Enquête administrative PUD Dumbéa

Avis Direction de l'emploi et du logement de la province Sud

OAP

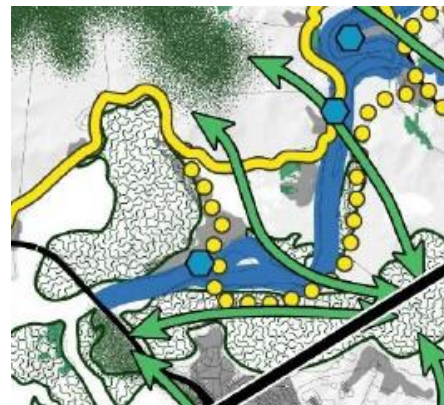
- Liaisons modes doux : une liaison est imaginée pour traverser la Dumbéa au niveau de la 1^{ère} mise à l'eau en aval. A la vue de la longueur de l'ouvrage à réaliser, il semble peu probable que cela soit réalisé.
 - ⇒ Supprimer cet axe car cela peut créer une attente des administrés alors même que la réalisation de ce projet est peu probable à court ou moyen terme
